Autorité environnementale

Avis délibéré de l'Autorité environnementale sur l'installation nucléaire de base ECRIN « Entreposage Confiné de Résidus Issus de la conversion » (11)

n°Ae: 2013-54

Figure 5 : Coupe schématique du dispositif d'étanchéité/drainage de l'alvéole sur B2 (pièce 2, page 30)

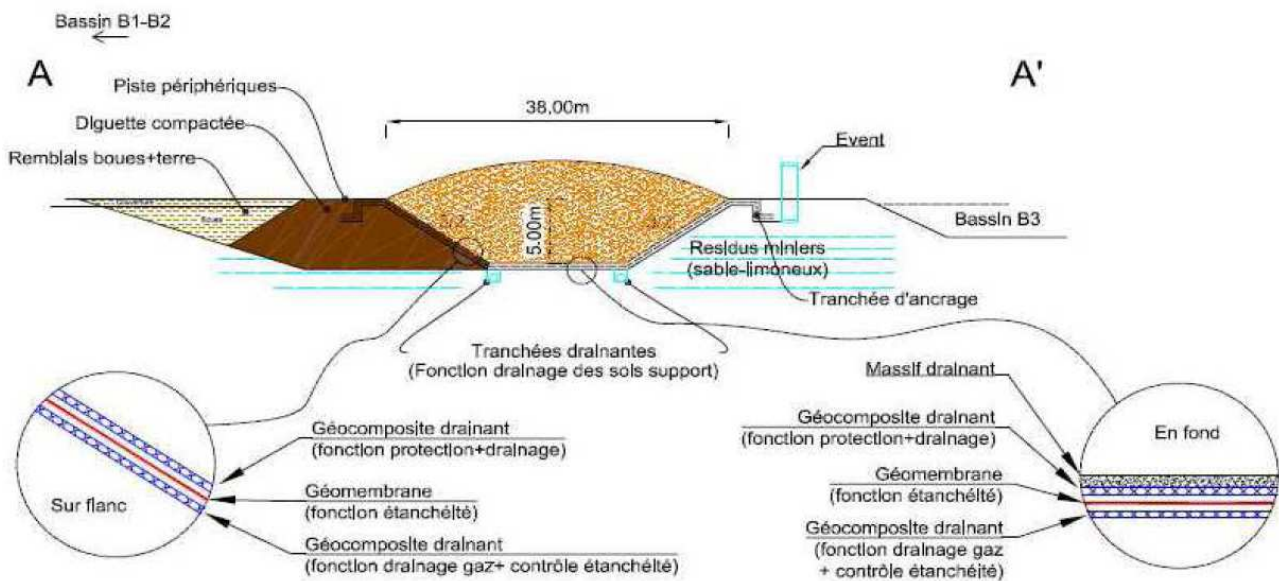
Les bassins B1/B2 seront remodelés dans le but d'éliminer les points durs qui risqueraient de poinçonner la couverture et de faciliter l'évacuation des eaux de ruissellement vers le dispositif de collecte ; ils seront ensuite recouverts d'une couche de forme de 0,3 m d'épaisseur. L'origine précise et les caractéristiques des matériaux utilisés pour réaliser cette couche de forme ne sont pas présentées¹⁷.

L'Ae recommande au maître d'ouvrage d'indiquer l'origine et la nature des matériaux qui seront utilisés pour réaliser la couche de forme sur les bassins B1 et B2.

Figure 10 : Périmètre de l'INB (page 15 de l'étude de maîtrise des risques)

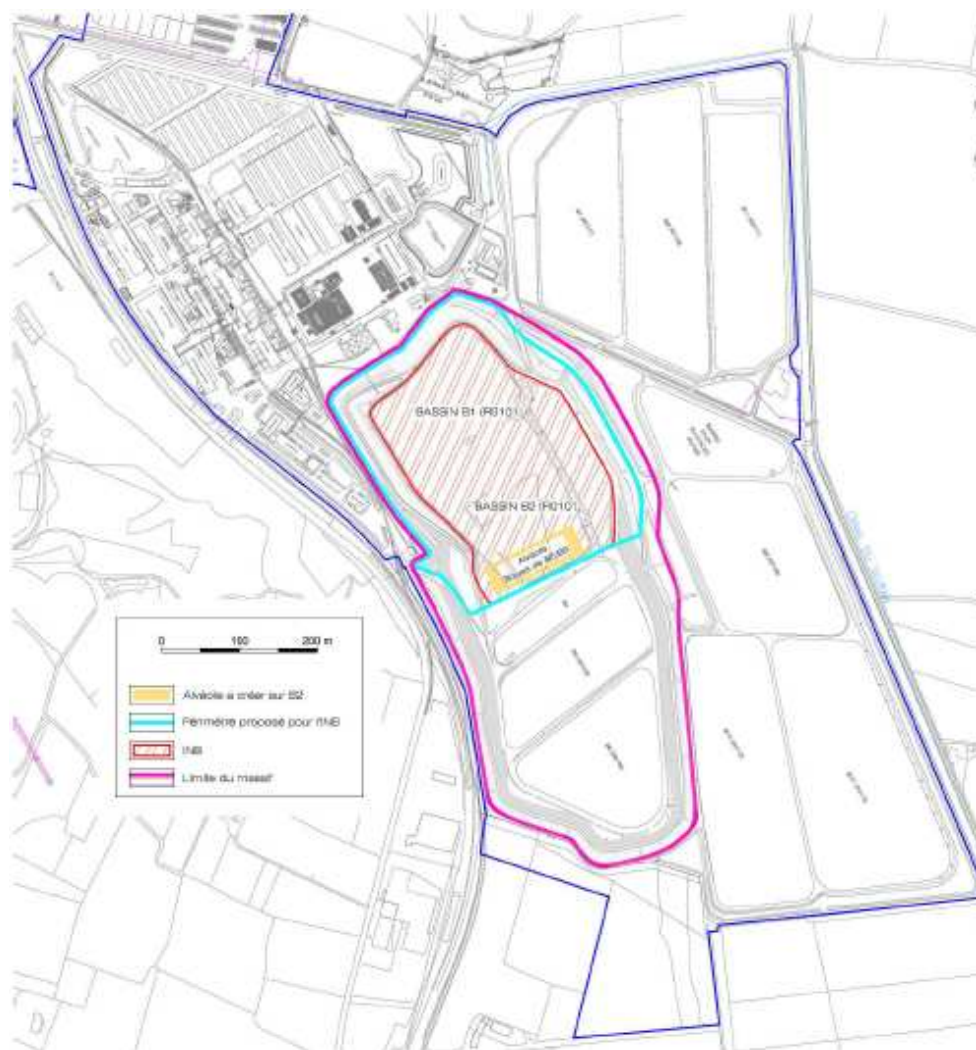
Le chapitre 4 de l'étude d'impact ainsi que les autres pièces du dossier n'apportent pas plus d'explications quant aux raisons justifiant le choix de ce périmètre. L'Ae rappelle toutefois que le dossier doit justifier « *notamment, au regard des dispositions de l'article 16 du décret du 2 novembre 2007, le périmètre proposé pour l'installation nucléaire de base* » (décision de l'ASN de 22 décembre 2009)²⁷.

L'Ae recommande, conformément à la décision de l'ASN du 22 décembre 2009, de justifier, notamment au regard des dispositions de l'article 16 du décret du 2 novembre 2007, le périmètre proposé pour l'installation nucléaire
